福島第一原子力発電所 特定原子力施設に係る実施計画変更比較表（第Ⅱ章 2.35 サブドレン他水処理施設）

図-1 サブドレン他水処理施設の全体概要図 (1/4)  
(a) 系統概要

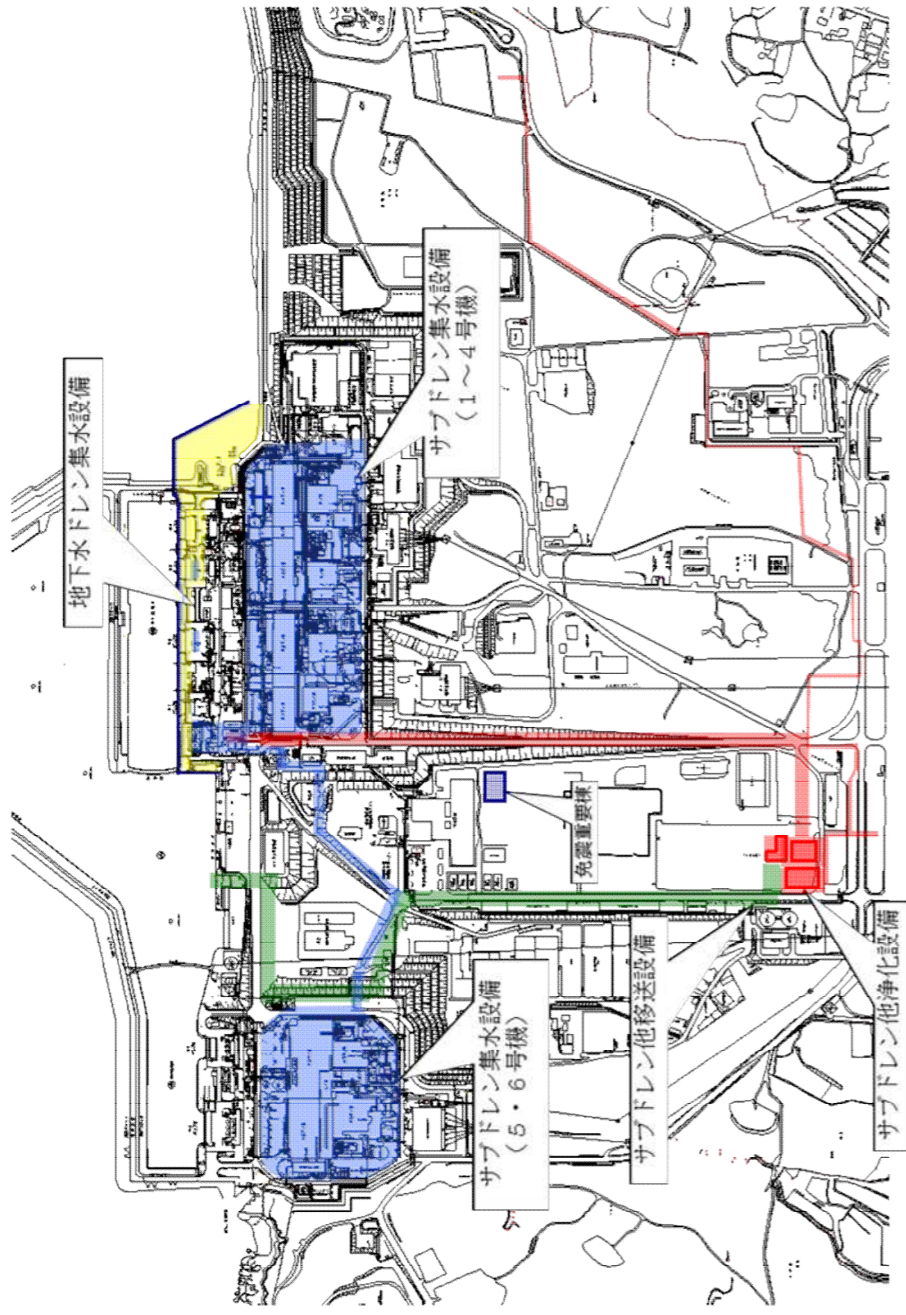
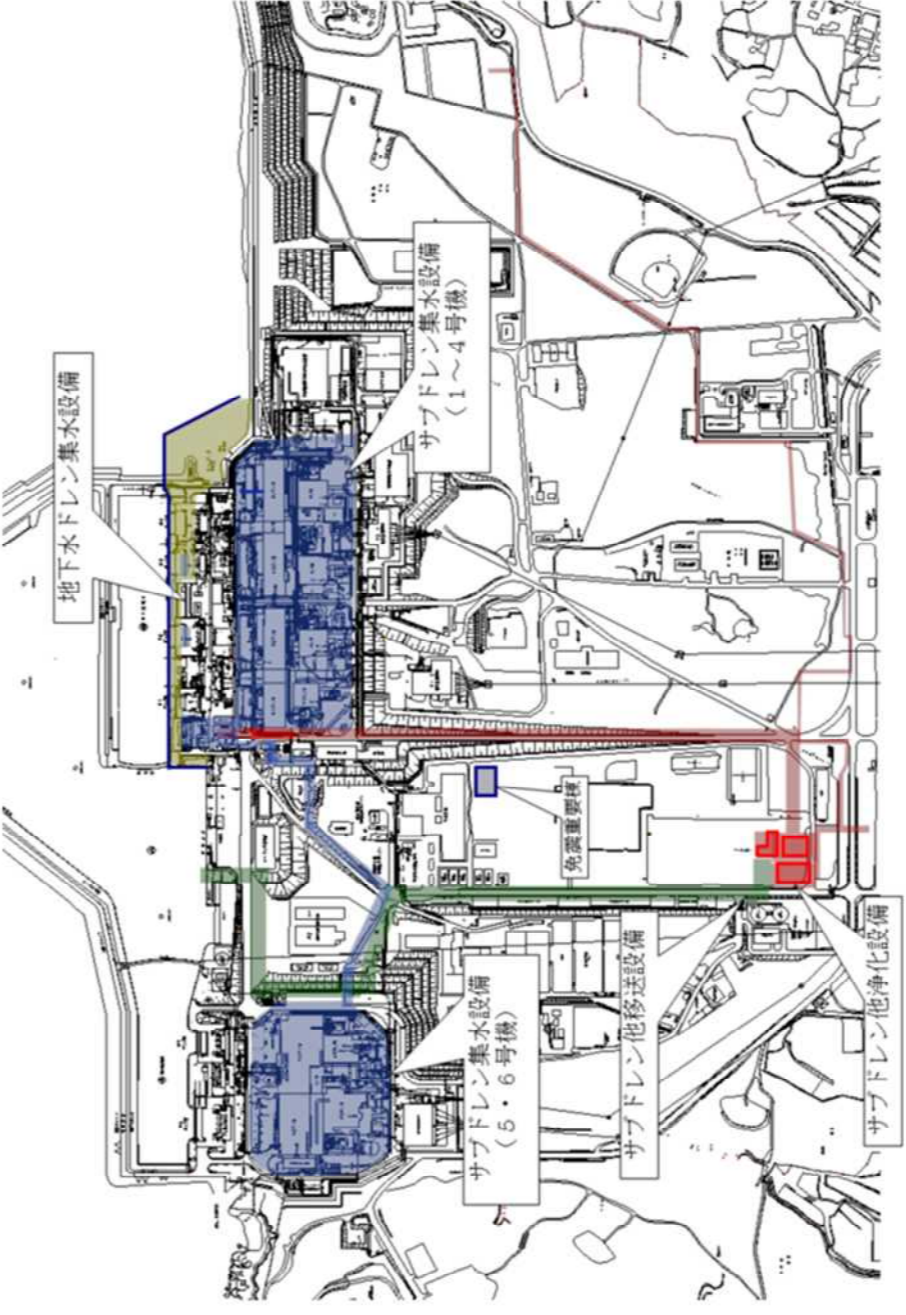
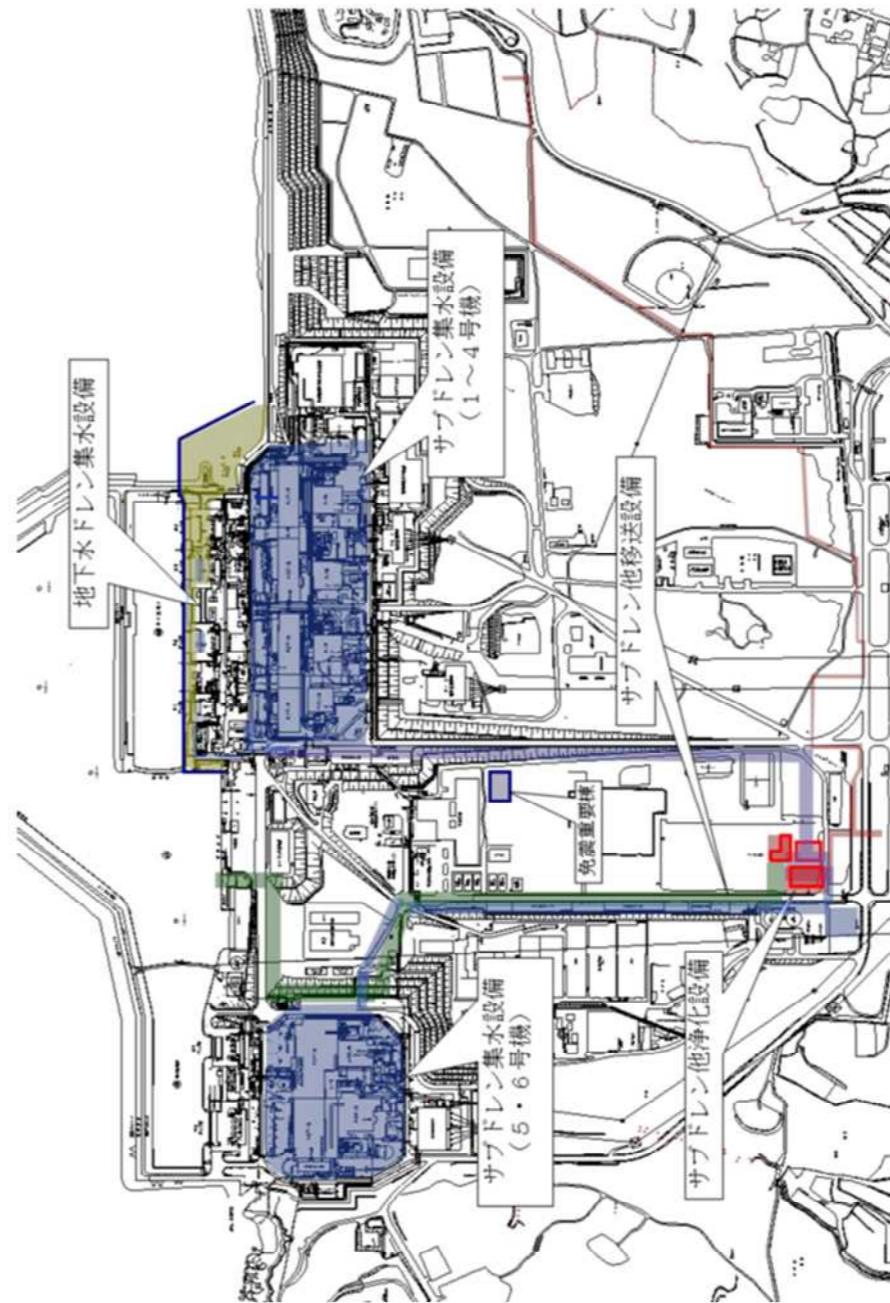
変更前	変更後	変更理由
<p>添付資料-1</p> <p>図-1 サブドレン他水処理施設の全体概要図 (1/2)</p> <p>(a) 系統概要</p> <p>※5・6号機サブドレンピットから汲み上げた地下水は、集水タンクへ移送する。(「添付資料-1 5・6号機サブドレン集水設備復旧による地下水流入低減について」参照)</p>	<p>添付資料-1</p> <p>図-1 サブドレン他水処理施設の全体概要図 (1/4)</p> <p>(a) 系統概要</p> <p>※5・6号機サブドレンピットから汲み上げた地下水は、集水タンクへ移送する。(「添付資料-1 5・6号機サブドレン集水設備復旧による地下水流入低減について」参照)</p>	<p>集水タンクの高台設置に伴う概要図追加による附番番号の変更</p>

図-2 サブドレン集水設備系統図(1~4号機)

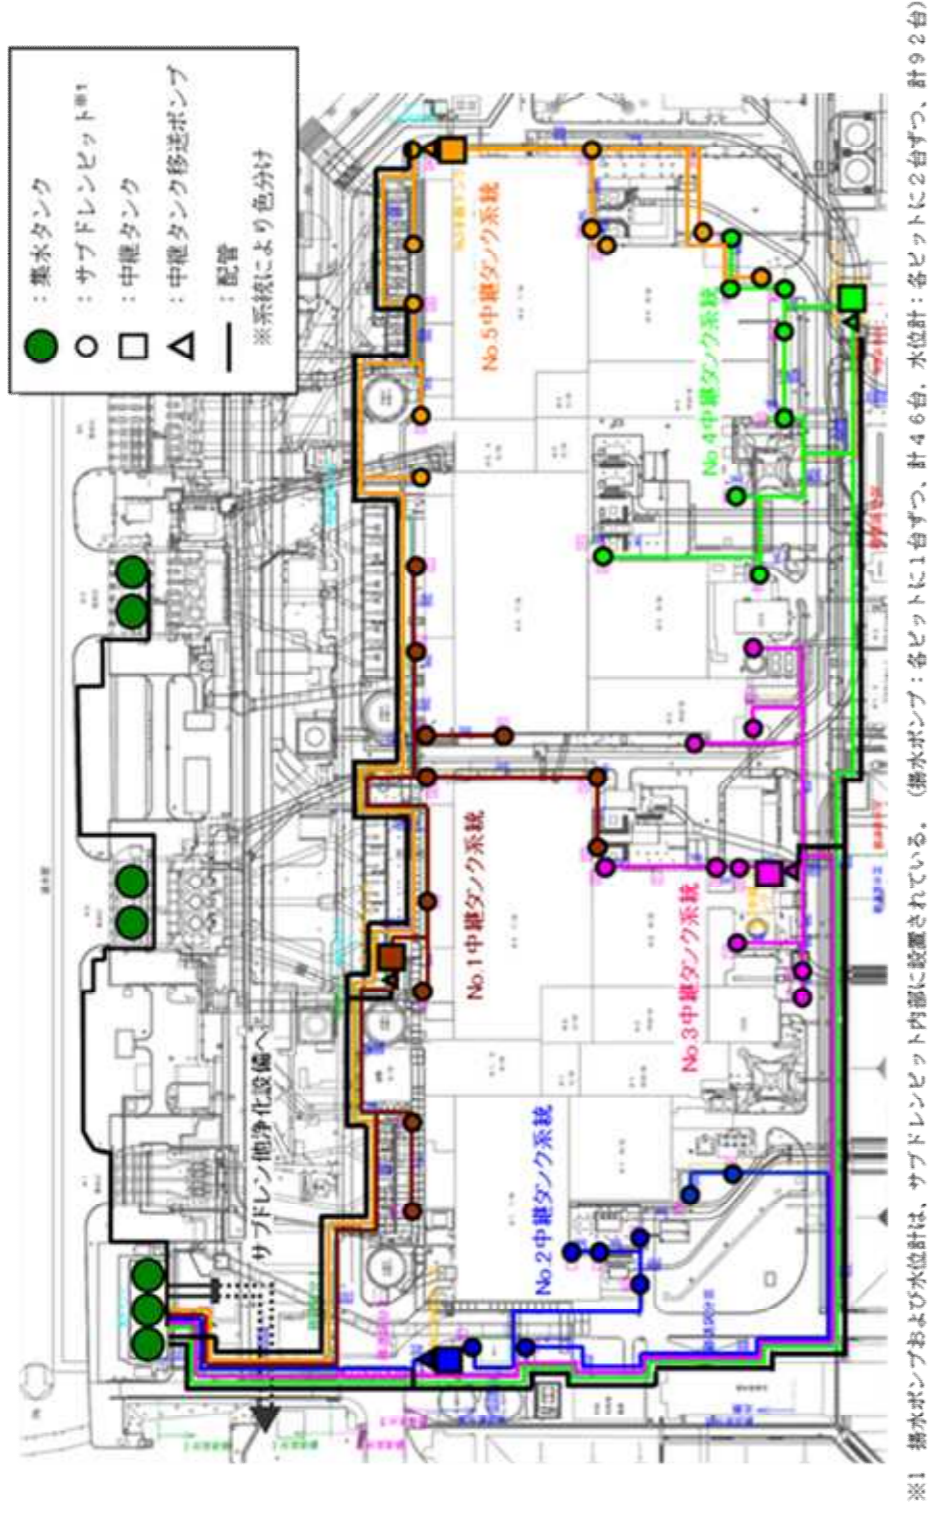
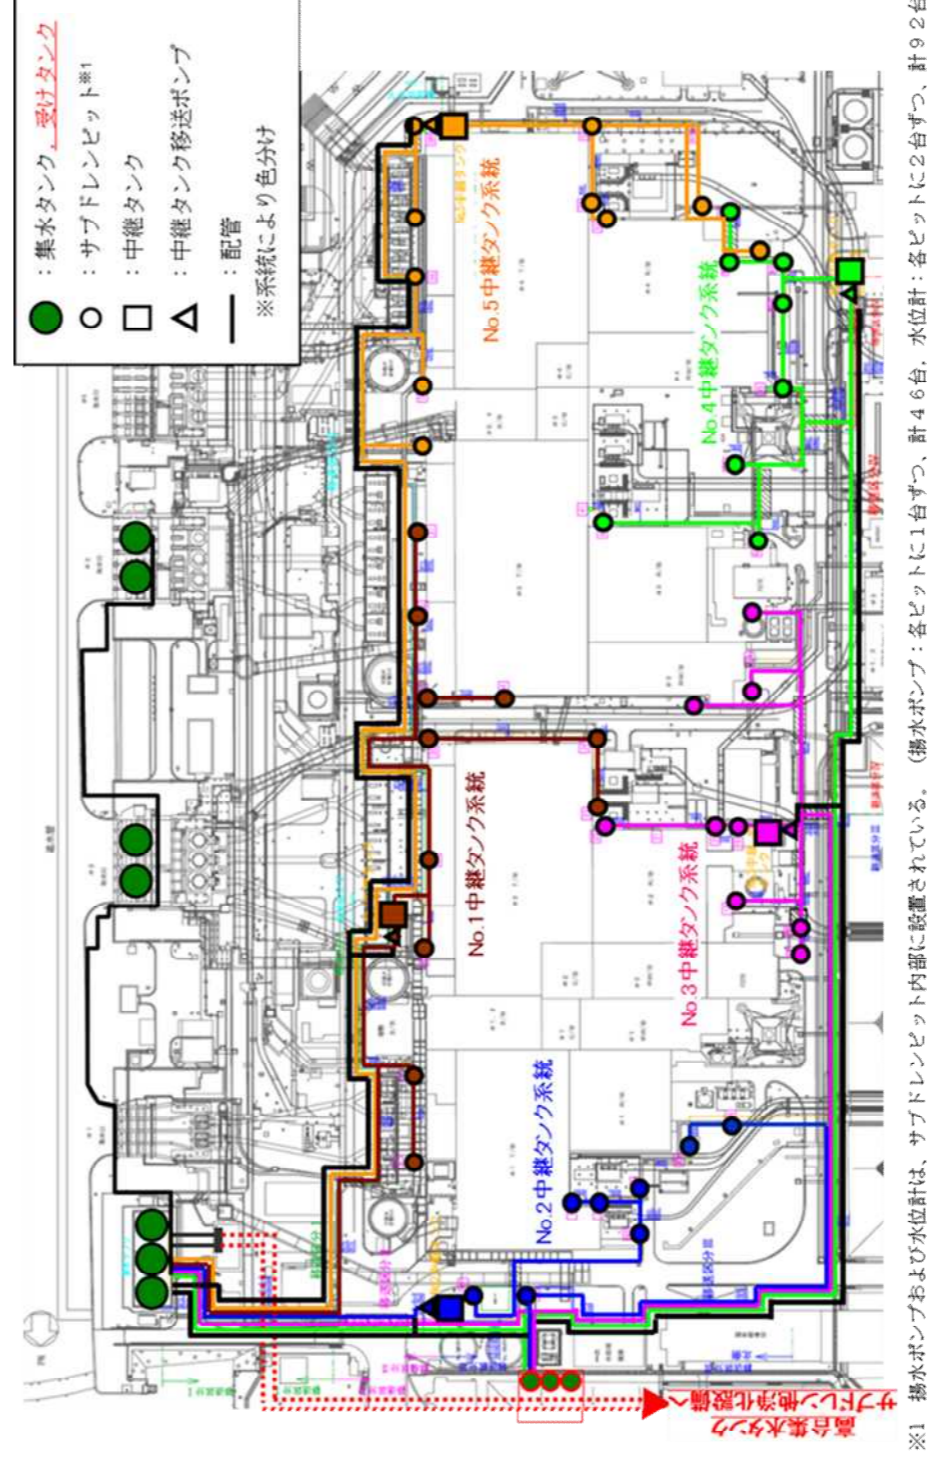
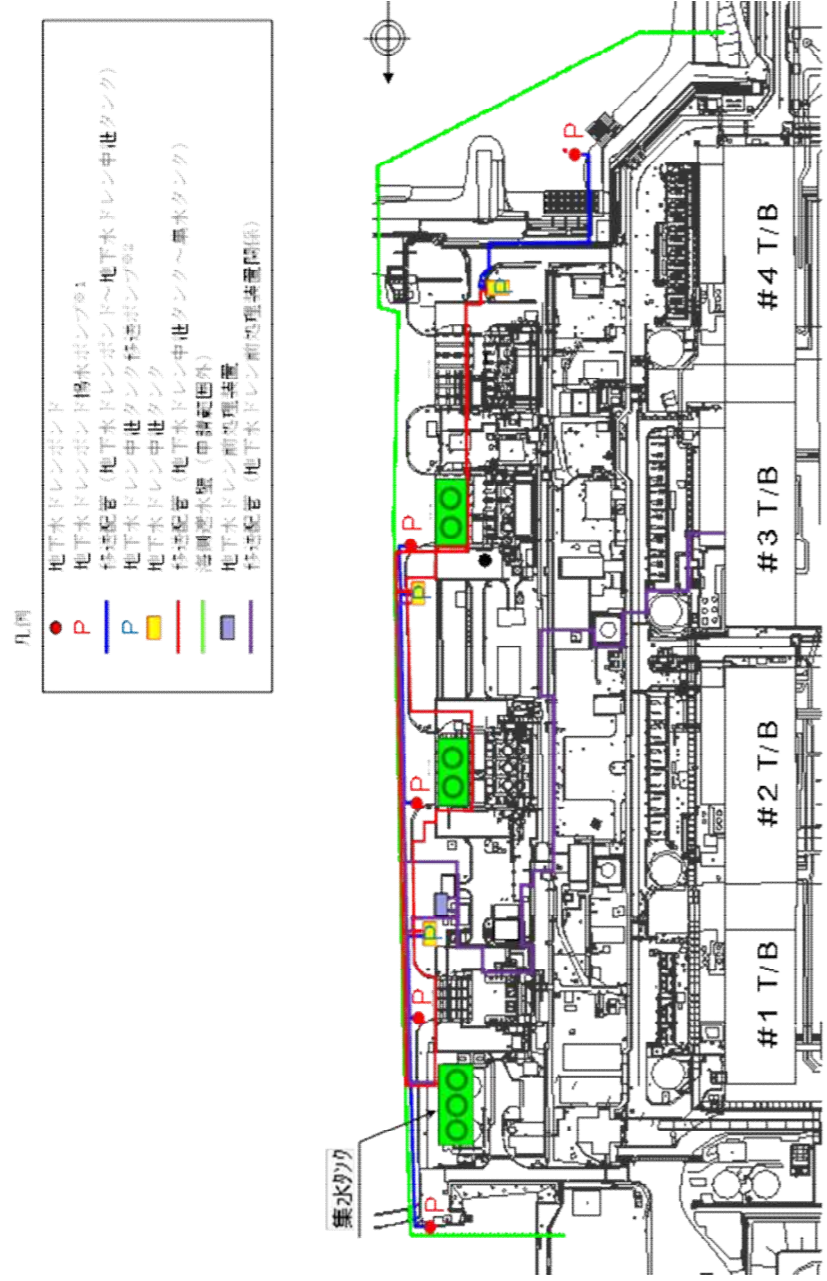
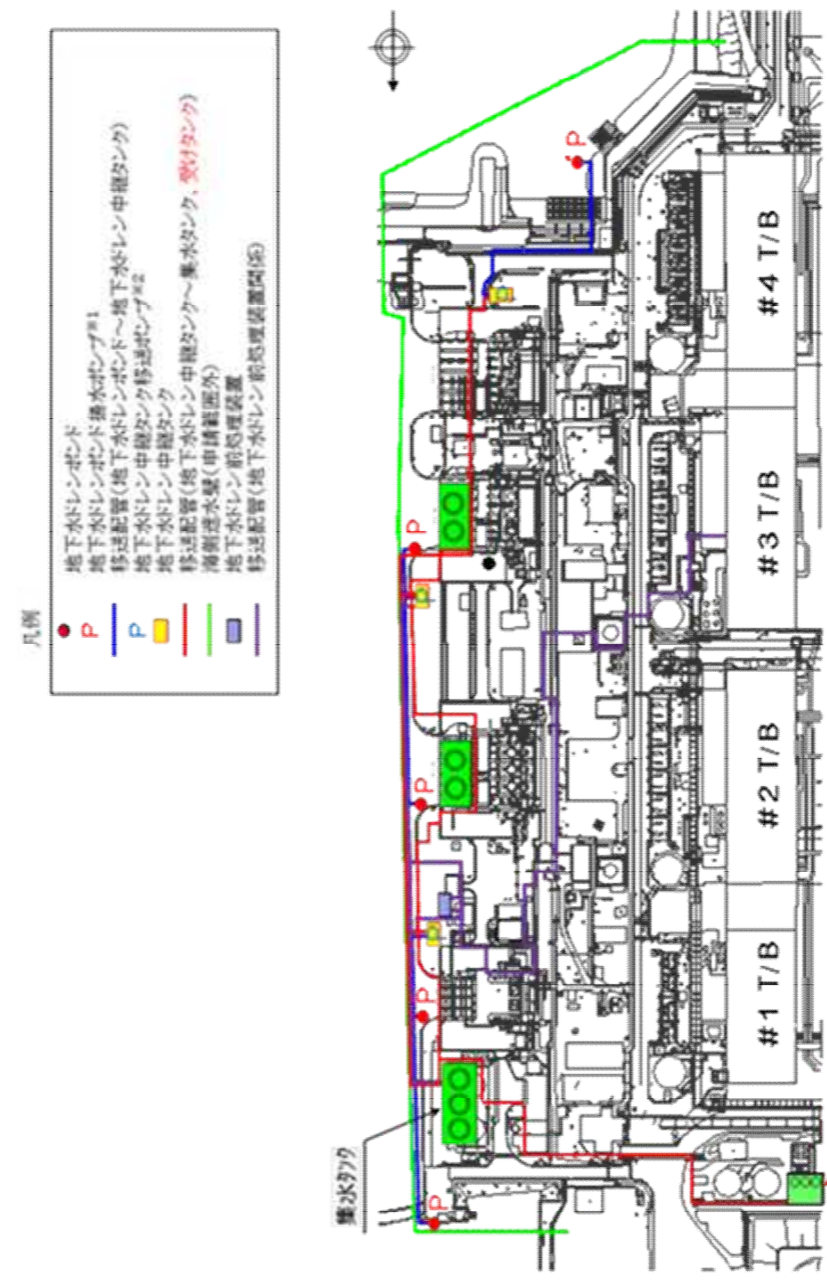
集水タンクの高台設置に伴うサブドレン集水設備系統図の追加

図-8 地下水ドレン集水設備系統図

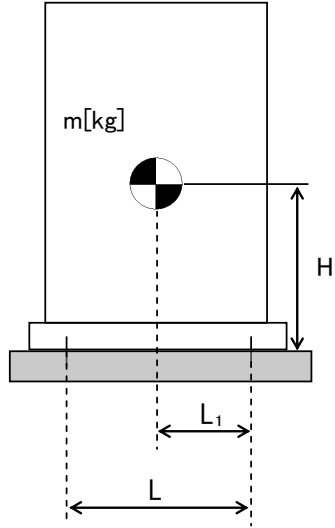
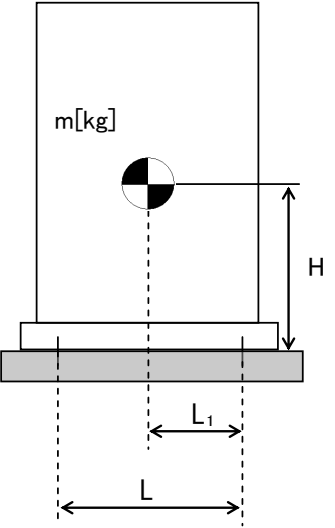
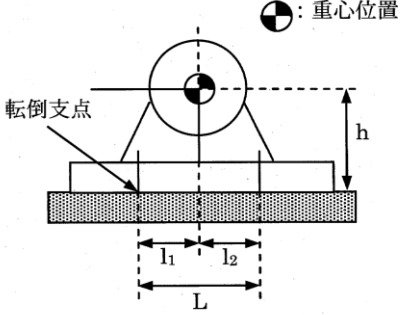
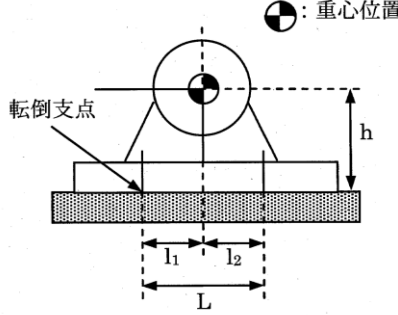
変更前	変更後	変更理由
<p>(中略)</p>	<p>(中略)</p>	<p>集水タンクの高台設置に伴う 地下水ドレン集水設備の系統 図の追加</p>

図-3 補強計算概念図 (集水タンク, 高台集水タンク)

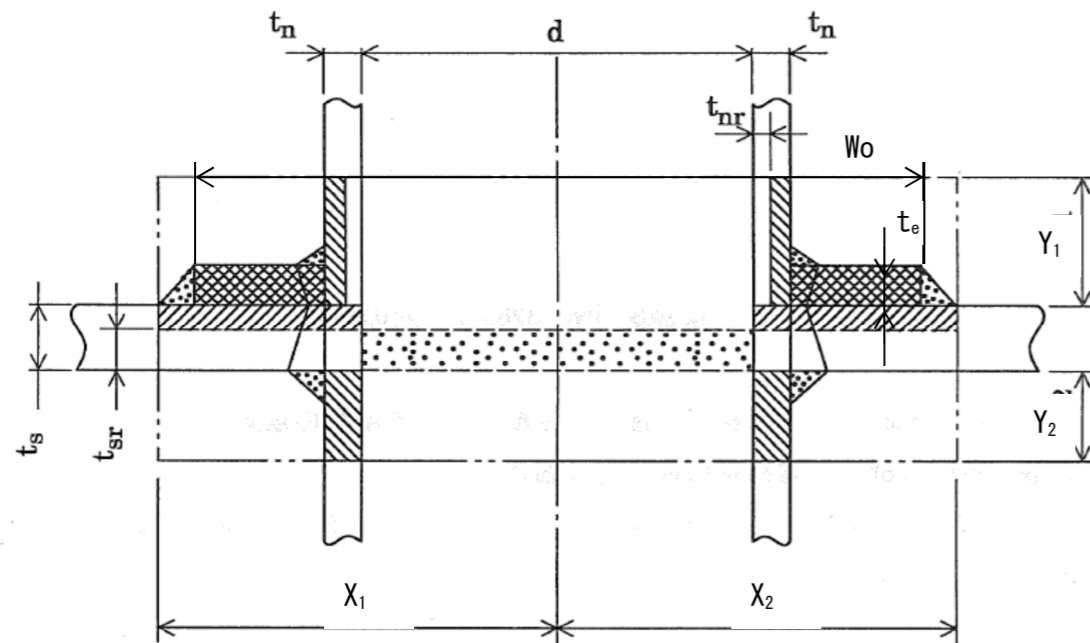
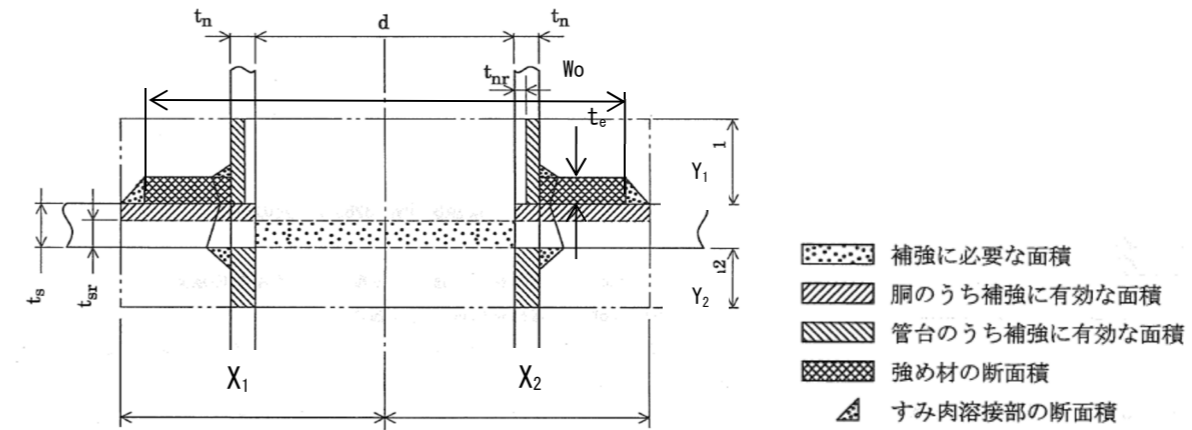
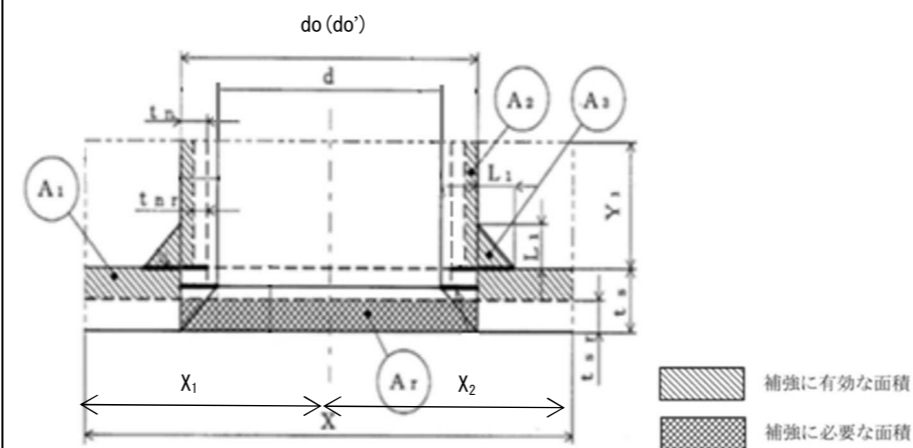
集水タンクの高台設置に伴う  
穴の補強計算概念図の記載追加
